GEMEINDE BISCHWEIER

Vorhabenbezogener Bebauungsplan „ICC Bischweier“

Behandlung der Stellungnahmen der Träger öffentlicher Belange (TÖB) und Einwendungen Privater
nach § 3 Abs. 1 BauGB und § 4 Abs. 1 BauGB

Übersicht über den Umgang mit den während der Beteiligung der Öffentlichkeit und der Behörden und sonstigen Trägern öffentlicher Belange
eingegangenen Stellungnahmen
(Abwägungsvorschlag)

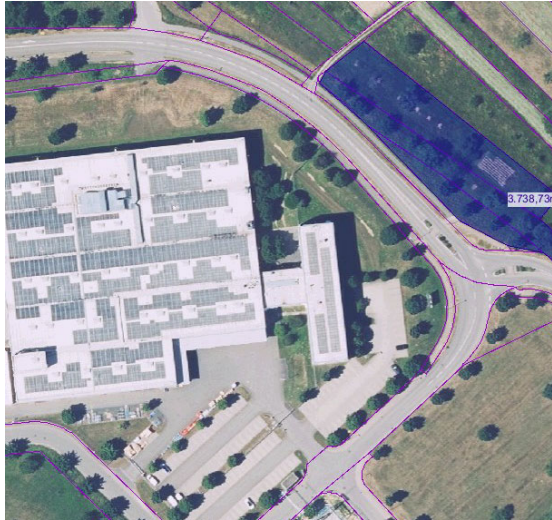
Teil Bodenschutz	
		<p>Teil Bodenschutz: Die Planung geht mit bau- und anlagebedingten Wirkfaktoren sowie daraus ableitbaren Konflikten das Schutzgut Boden betreffend einher. Vorwiegend ist hierbei die Versiegelung und Befestigung von Flächen zu nennen, mit welchen der Verlust aller Bodenfunktionen (insb. Ausgleichskörper im Wasserkreislauf, Filter und Puffer für Schadstoffe, Lebensraum für Bodenorganismen, Standort für die natürliche Vegetation) verbunden sind.</p> <p>In den Planungsunterlagen wird für die Ermittlung der Nettoneuversiegelung</p>	<p>Kenntnisnahme Mit der vorliegenden Planung wird eine ca. 20 ha große Industriebrache wiederbelebt, die bereits intensiv versiegelt und genutzt war. Insofern wird im Verhältnis nur ein geringer Flächenanteil (bisherige Grünfläche, neue Erschließungsstraße) neu versiegelt.</p> <p>Kenntnisnahme</p>

TÖB Nr.	Name	Stellungnahme	Stellungnahme Planer, Berater und Verwaltung der Gemeinde Bischweier Beschlussempfehlung
		<p>der planungsrechtliche Bestand des B-Plans „Gewerbegebiete an der B462 und Sondergebiet Spanplattenwerk“ den Festsetzungen der Bebauungspläne „ICC Bischweier“ und „Gewerbegebiete an der B 462 und Sondergebiet Spanplattenwerk, 4. Änderung in Bereichen der Teilgebiete Hardrain und Uchtweide“ gegenübergestellt. Die Nettoneuversiegelung im Geltungsbereich des B-Planes „ICC Bischweier“ beträgt 1,76 ha.</p> <p>Im „Umweltbericht zum Bebauungsplan...“ (IUS, März 2023) wird der Eingriff in das Schutzgut Boden beschrieben sowie eine Eingriffsausgleichsbilanzierung dargestellt. Hierbei wird unversiegelten Böden im Bereich von Grünflächen die Wertstufe 1,5 nicht versiegelten Flächen die Wertstufe 0,25 zugeordnet. Als Kompensation wird die Begrünung von Dachflächen geplant, hierbei wird ein Wertstufengewinn von 0,75 Ökopunkten pro m² Dachfläche gerechnet.</p> <p>Aus Sicht der Unteren Bodenschutzbehörde können die angesetzten Wertstufen des Gutachters sowie die Umrechnung in Ökopunkten bei der Bilanzierung nicht nachvollzogen werden. Auf Basis des Leitfadens „Bewertung von Böden nach ihrer Leistungsfähigkeit“ (LUBW, 2010), werden für Bereiche die baurechtlich im Innenbereich liegen und für die keine Bodendaten vorliegen, die Funktionen von nicht versiegelten Böden pauschal mit „1“ eingestuft. Dies ist nicht zulässig, wenn es sich um Innenbereiche mit offensichtlich ungestörten Böden (Parkanlagen, landwirtschaftlich genutzte Flächen, Auen etc.) handelt. Für solche Böden ist eine Bewertung nach LUBW (2010) durchzuführen.</p> <p>Dies erscheint für alle Bereiche im Plangebiet gegeben, die nach bisherigem Flächennutzungsplan (FNP NV Bischweier-Kuppenheim, 09.06.2006) als Grünfläche ausgewiesen wurden. Zumindest für die Grünfläche am südlichen Rand (siehe Abbildung 1) des Plangebiets kann hierbei keine anthropogene</p>	<p>Kenntnisnahme</p> <p>Wird berücksichtigt. Die Einstufung und Bewertung der Böden wurde überarbeitet und die Bilanzierung neu erstellt. Dabei wurden die Kriterien der Umgebung angesetzt. Die Bilanzierung wurde entsprechend den Hinweisen in der Stellungnahme des LRA überarbeitet.</p> <p>Wird berücksichtigt. Nach der beigefügten Abbildung 1 sind die Flächen am nord-westlichen Rand des Plangebiets gemeint. Die hier abgebildeten</p>

TÖB Nr.	Name	Stellungnahme	Stellungnahme Planer, Berater und Verwaltung der Gemeinde Bischweier Beschlussempfehlung
		<p>Beeinflußung im Sinne einer früheren Überbauung, oberflächlichen Beanspruchung oder Überschüttung aufgrund der Nutzungshistorie erkannt werden. Diese Grünfläche stellt ein Restbestand der ehemals überplanten Acker- bzw. Grünlandflächen dar und ist daher entsprechend zu werten.</p>  <p>Abbildung 1: Grünfläche am südlichem Rand des Plangebiets</p>	<p>Flächen sind die privaten Grünflächen im Flächennutzungsplan. Die genannte Einschätzung trifft in den Teilen zu, in denen bisher Grünflächen festgesetzt waren und in denen alte Obstbäume stehen sowie im Bereich der Zufahrt. Dies wurde entsprechend der Anregung in der Überarbeitung der Bilanzierung berücksichtigt.</p> <p>Abgebildet und in der Stellungnahme gemeint sind die Grünflächen im nördlichen Plangebiet (nebenstehend „am südlichen Rand des Plangebietes“ bezeichnet)</p>

Abbildungen aus der Stellungnahme Planer, Berater und Verwaltung der Gemeinde Bischweier Beschlussempfehlung zur Stellungnahme Ziffer 20.1 der Stadt Rastatt (Seite 82-83)

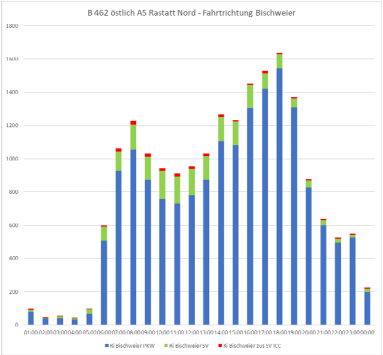
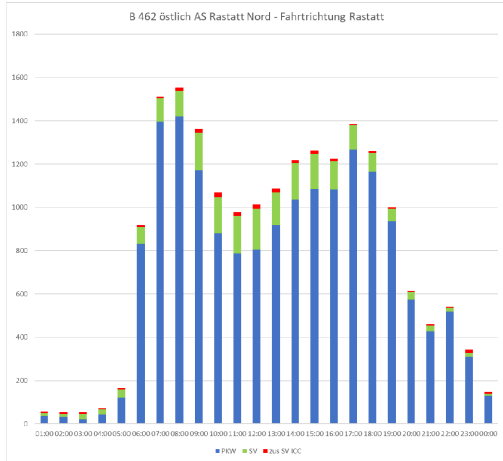
20.1	Stadt Rastatt	<p>Die Stadt Rastatt bedankt sich für die Beteiligung an den obengenannten Verfahren und gibt hierzu die folgende Stellungnahme ab.</p> <p>Mit dem geplanten Vorhaben ist ein erhebliches Verkehrsaufkommen - insbesondere Schwerverkehrsaufkommen - verbunden. Den vorgelegten Unterlagen (Verkehrsuntersuchung) zufolge sollen dort die Aktivitäten von insgesamt 10 Logistikstandorten im Großraum Rastatt gebündelt werden. Diese Bündelung führt zwangsweise zu einer Bündelung von Verkehren, die sich in einer steigenden Verkehrsbelastung auf wenigen Einzelstrecken niederschlagen.</p> <p>Die Verkehrsuntersuchung beschränkt sich in ihren Untersuchungen und Aussagen lediglich auf die Knotenpunkte im unmittelbaren Umfeld der Gewerbegebiete Bischweier und auf die unmittelbaren Anknüpfungspunkte zum klassifizierten Straßennetz - hier insbesondere an die B462.</p>	Die Intention zur Realisierung des ICC Bischweier ist in erster Linie die Bündelung von Logistikverkehren in der Fläche, so dass insgesamt die Verkehrsbeziehungen effektiver abgewickelt werden können und somit langfristig die verkehrliche Situation entlastet. Ein wesentlicher Beitrag wird auch durch den am neuen Standort vorhandenen Bahnanschluss geleistet, der zukünftig deutlich stärker genutzt werden soll. Durch das Verkehrskonzept des Betreibers sollen durch die Bündelung Fahrten reduziert und

TÖB Nr.	Name	Stellungnahme	Stellungnahme Planer, Berater und Verwaltung der Gemeinde Bischweier Beschlussempfehlung
		<p>Einzig der Abschnitt der B3 neu - OU Kuppenheim zwischen dem geplanten ICC und dem Daimlerwerk Kuppenheim wird in der Betrachtung über das Nahumfeld hinaus beleuchtet. Für den Fall, dass diese Maßnahme auch tatsächlich umgesetzt wird, wird das ICC bzw. die damit verbundenen Mehrverkehre als unschädlich bewertet.</p> <p>Nicht dargestellt und bewertet werden die Verflechtungen zwischen dem ICC und den Daimler Werken in Rastatt. Dies wird auf den bereits vorhandenen bzw. in Planung befindlichen Strecken zu erheblichen Mehrbelastungen führen.</p>	<p>Leerfahrten gänzlich verhindert werden.</p> <p>Da vornehmlich die Verkehrsbelastungen im Schwerverkehr für die vorliegende Stellungnahme relevant sind, werden auch nur diese explizit beurteilt und die daraus resultierenden Auswirkungen auf das weitere Verkehrsnetz der Stadt Rastatt beurteilt.</p> <p>Entsprechend Angaben des Auftraggebers werden an Normalwerktagen durchschnittlich 441 LKW jeweils im Ziel- und Quellverkehr erwartet. Diese Belastungen werden im Weiteren den Beurteilungen zugrunde gelegt.</p> <p>1. Verflechtungen ICC Bischweier – Daimler Werk Rastatt</p> <p>Mit Mail vom 04.08.2023 wurden vom Auftraggeber aktuelle Verteilungen des heutigen und des zukünftigen Schwerverkehrs im Stadtgebiet von Rastatt übergeben. Diese zeigen, dass bereits heute vor allem am Knotenpunkt B 462/B 3/L 77a Verflechtungen stattfinden, die auf die unterschiedlichen Standorte zurückgeführt werden können. Mit dem ICC Bischweier werden diese gebündelt und fließen alle über die B 462.</p> <p>Es ist davon auszugehen, dass zukünftig ca. 171 LKW jeweils im Ziel- und Quellverkehr zwischen dem ICC Bischweier und den Werken Rastatt über B 462 und weiter L 77a pendeln werden. Auf dem Abschnitt der B 462 zwischen B 3 und AS Rastatt Nord werden hierdurch Zunahmen von ca. 41 LKW je Richtung werktags entstehen. Durch die</p>

TÖB Nr.	Name	Stellungnahme	Stellungnahme Planer, Berater und Verwaltung der Gemeinde Bischweier Beschlussempfehlung
		<p>Aufgrund der großräumigen Wirkung der geplanten Logistiktungen muss auch die Wirkung auf das vorhandene Netz im weiteren Umfeld einschließlich der bereits heute in Planung befindlichen Ausbaumaßnahmen (Stichwort: Vordringlicher Bedarf von Land und Bund) und den damit betroffenen - bereits heute überlasteten Knotenpunkten - ausgeweitet und bewertet werden. Das gilt zum Beispiel und im Besonderen für die SAS-Anschlussstelle Rastatt Nord, den weiteren Streckenverlauf der 8462 mit den Knotenpunkten der 83, 836, L77a. Auch die derzeit in Planung befindliche L78b - Querspange südlich Rastatt zwischen 83 und L75. zweifelsfrei wird auch diese Straße mit einem höheren Verkehrsaufkommen belastet werden, welches bei den aktuellen Planungen und den zugehörigen Verkehrsuntersuchungen des Regierungspräsidiums Karlsruhe keinerlei Berücksichtigung findet und die Verkehrsbelastung auch ohne diese Zusatzverkehre als grenzwertig hoch zu bewerten ist.</p>	<p>Bündelung des Schwerverkehrs ist somit in der Relation ICC Bischweier – Werk Rastatt von keinen maßgeblichen Verschlechterungen bzw. geänderten Verkehrsströmen auszugehen.</p> <p>2. Auswirkungen auf die Knotenpunkte im Zuge der B 462</p> <p>Zur qualitativen Beurteilung der verkehrlichen Auswirkungen auf die Knotenpunkte AS Rastatt Nord, B 462 / B 3 / L 77 a wurde auf Verkehrszählungen des Jahres 2017 zurückgegriffen.</p> <p>Im Weiteren wird dargestellt, welche zusätzlichen Belastungen im Schwerverkehr durch das ICC Bischweier erwartet werden können.</p> <p>Wie bereits erwähnt, werden an einem Normalwerktag ca. 441 LKW das ICC Werk Bischweier an- und auch wieder abfahren. Von diesen werden ca. 80 in Richtung Gaggenau fließen und ca. 12 das Werk in Kuppenheim anfahren. Somit verbleiben ca. 349 LKW jeweils im Ziel- und Quellverkehr über die B 462 bis zur AS Rastatt Nord. Dies entspricht östlich der AS Rastatt Nord einer Zunahme von ca. 257 LKW je Fahrtrichtung. Dies resultiert daraus, dass bereits heute die 92 LKW nach Gaggenau bzw. Kuppenheim diesen Abschnitt befahren.</p> <p>Nachstehend wurde der zusätzliche Schwerverkehr über eine normierte Tagesganglinie dem Querschnitt der B 462 östlich der AS Rastatt Nord überlagert. Auf allgemeine Prognoseansätze und Verkehrsverteilungen wurde gezielt</p>

TÖB Nr.	Name	Stellungnahme	Stellungnahme Planer, Berater und Verwaltung der Gemeinde Bischweier Beschlussempfehlung
			<p>verzichtet, da zum aktuellen Zeitpunkt eine qualitative Beurteilung hinreichend aussagekräftig erscheint. Dieses Verfahren wurde auch bei der Verkehrsuntersuchung zum Zentrallager EDEKA in Rastatt angewendet.</p> <p>Die beiden nachfolgenden Abbildungen sind hier verkleinert eingefügt. In lesbarer Größe befinden sie sich im Anschluss an die Synopse auf Seite 88.</p>
